PILNE: NOTATKA BEZPIECZEŃSTWA

Nazwa handlowa produktów, których dotyczy problem: Mikroskop okulistyczny Alcon lub Endure LuxOR™ E71 oraz mikroskop okulistyczny Alcon lub Endure LuxOR™ E71 Q-Vue™.

Identyfikator FSCA: 2018.014-ITC

24.07.2018

Rysunek 1: Instrukcje kontroli funkcjonalnej

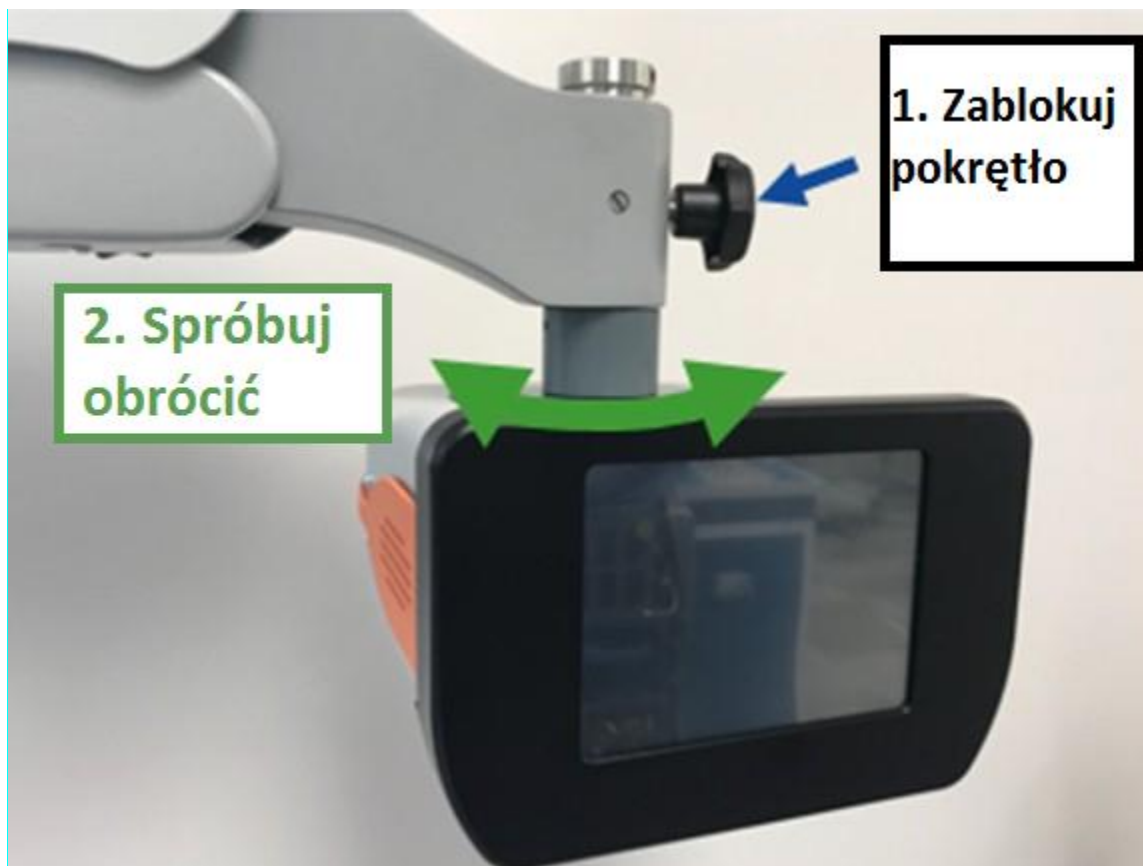
1. Zablokuj pokrętkę tarcia obrotowego.
2. Spróbuj obrócić głowicę optyczną i zespół Libero (patrz rysunek 1).
 - POWODZENIE: głowica optyczna i zespół Libero nie mogą być obracane, gdy pokrętkę tarcia jest włączone i zablokowane.
 - NIEPOWODZENIE: głowica optyczna i zespół Libero mogą być obracane, gdy pokrętkę tarcia jest włączone i zablokowane. Jeśli Państwa urządzenie nie przejdzie pomyślnie tego testu, należy natychmiast zaprzestać używania urządzenia i powiadomić firmę Alcon pod adresem: Alcon Polska Sp. z o.o., ul. Marynarska 15, 02-674 Warszawa, tel.: +48 22 820 34 50; faks: +48 22 820 34 56 e-mail: pl.recepcja@alcon.com.

Rysunek 2: POWODZENIE

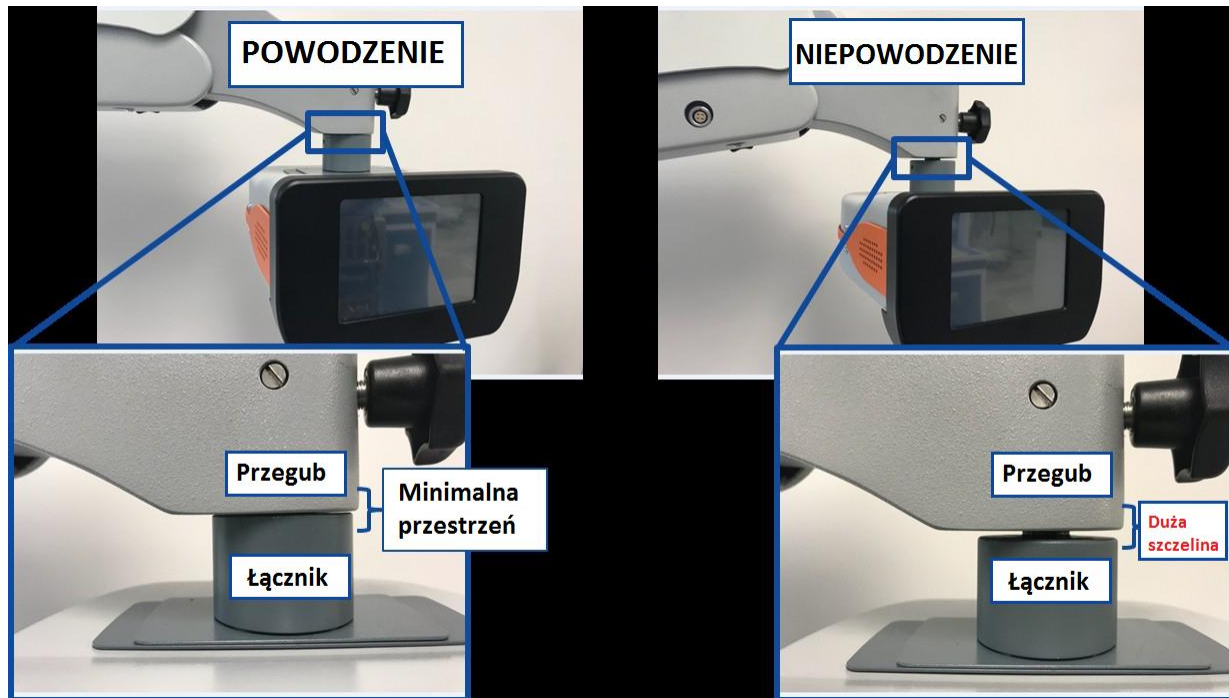
1. Sprawdź wizualnie przestrzeń między przegubem i łącznikiem.
 - **POWODZENIE:** obecna jest minimalna przestrzeń między łącznikiem i przegubem. Należy zwrócić uwagę, że dopuszczalne jest minimalna przestrzeń między przegubem a łącznikiem, jak pokazano w "POWODZENIE" na rysunku 2. Przestrzeń między łącznikiem i przegubem powinna być mniejsza niż grubość karty kredytowej (około 1/32 cala lub 0,76 mm).
 - **NIEPOWODZENIE:** przestrzeń między przegubem a łącznikiem jest większa lub równa grubości karty kredytowej (około 1/32 cala lub 0,76 mm), jak pokazano w części "NIEPOWODZENIE" na rysunku 3. Jeśli Państwa urządzenie nie przejdzie tego testu, należy natychmiast zaprzestać używania urządzenia i powiadomić firmę Alcon pod adresem: Alcon Polska Sp. z o.o., ul. Marynarska 15, 02-674 Warszawa, tel.: +48 22 820 34 50; faks: +48 22 820 34 56 e-mail: pl.recepcja@alcon.com.
